工程指示 / 要求簡箋(E.I.)

工程指示編號：EI / 1948 / 20

工程名稱：觀塘裕民坊

工程項目：幕牆 T5H 室內收口鋁板(孖企位)(補漏出數)

名稱	室內窗簾	制圖	鞠章芳	2019.09.06	修改		
材料	2mm 矸	復核	謝永林	2019.09.12	日期		
顏色	UCT803649 FXL-3	批准	Jason		圖號	API-H02R

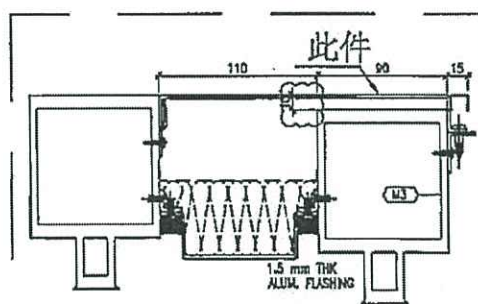
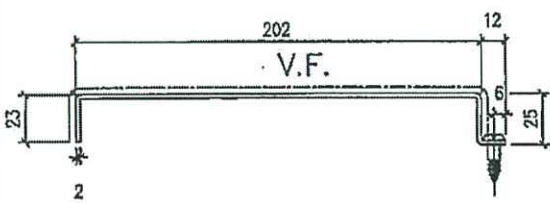
請按加工圖生產鋁板送地盤安裝(T5H,孖企位)

原 T5C 欠出 22-50/F 數量，現場已從 T5H 取用安裝，補回 T5H 數量
